Formular de evaluare a condițiilor de accesibilitate a clădirilor publice

Categorii	Indicatori	Date colectate
Localitate, raion:	Straseni (Straseni)	
Adresa, strada, nr.:	str. Ștefan cel Mare nr. 134	
Instituția:	BESV 30/2 (ÎM Gospodăria comunală Strășeni (DPGGL))	
Tipul instituției:	BESV	
Latitudinea:	47.151618 ,	
Longitudinea:	28.609813

Fig. IV.18 Parcare pe o direcție perpendiculară față de carosabil

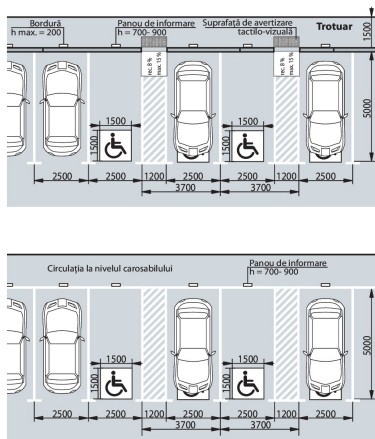
Locuri de parcare amenajate pentru persoanele cu dizabilități:

Nu

Fig. V.32.b Rampă de acces paralelă cu intrarea în clădire

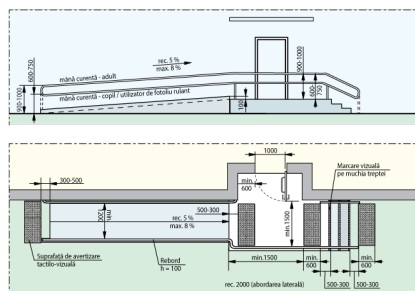
Categorii	Indicatori	Date colectate
	Dacă există trepte, sunt semnalate treptele cu elemente contrastante și/sau tactile:	Nu Standard: prima și ultima treaptă trebuie semnalate în culori contrastante
	Există rampă de acces:	Nu

Standard: Se aplica regula de 1:12

Fig. V.1 Buzinare la coridoare /p.47/

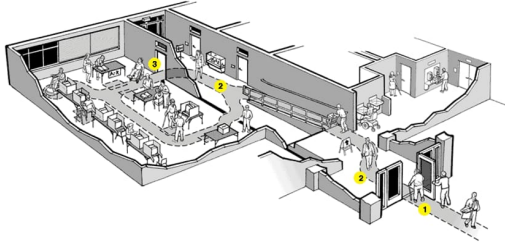
Coridoare:	Da
Lățimea coridorului (în cel mai îngust loc) este peste 150 cm?	Nu
Lățime (dacă este cazul, în cel mai îngust loc):	120 cm Standard: Lățimea minimă a coridorului ar trebui să fie de cel puțin 150 cm), Dacă coridorul este îngust (până la 180 cm)
Pardoseala/podeaua în coridor este suprafață accesibilă:	Da
Suprafață alunecoasă:	Nu
Bariere/obstacole:	Nu
Culori contrastante (este o diferență de culoare contrastantă (culori închise / culori deschise) între perete și podea):	Da
Iluminare bună (lumină de zi și lumină artificială) pe hol și pe culoarele principale:	Da

Fig. V.42.a Amenajarea unei cabine WC adaptate - tip A

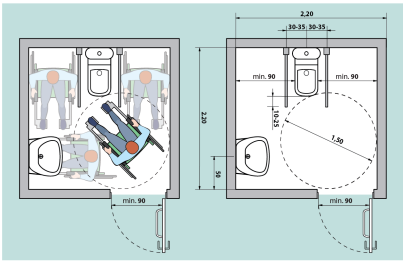
Grup sanitar		
Grup sanitar în exterior:	Nu	
Grup sanitar în interior:	Da	
Există indicatoare pe coridoare și pe ușă, care semnalează grupul sanitar accesibil:	Nu	
Ușa de intrare WC interior, lățime:	65 cm Standard: ușa trebuie să fie de minim 90 cm	
Prag ușă de intrare:	Prag cu înălțimea: 3 cm Standard: maxim 2 cm	
Tipul vasului WC:	Pe podea	
Vasul WC are bare de suport:	Nu	
Mecanismul de scurgere a apei este:	Integrat în vasul WC	
Lavoar/chiuvetă:	Da , înălțimea de: 85 cm Standard: h - 85 cm	
Este spațiu liber sub lavoar:	Nu	
Este uscător de mâini:	Nu	
Întrerupătoarele sunt poziționate la o înălțime de 80 până la 110 cm de la podea:	Da , la înălțimea de: 110 cm	
Toaleta este echipată cu sistem/buton de alarmă:	Nu	
Culori contrastante:	Da Standard: este o diferență de culoare contrastantă (culori închise / culori deschise) între perete și podea	
Colacul de WC este de o culoare contrastantă cu vasul de WC:	Nu
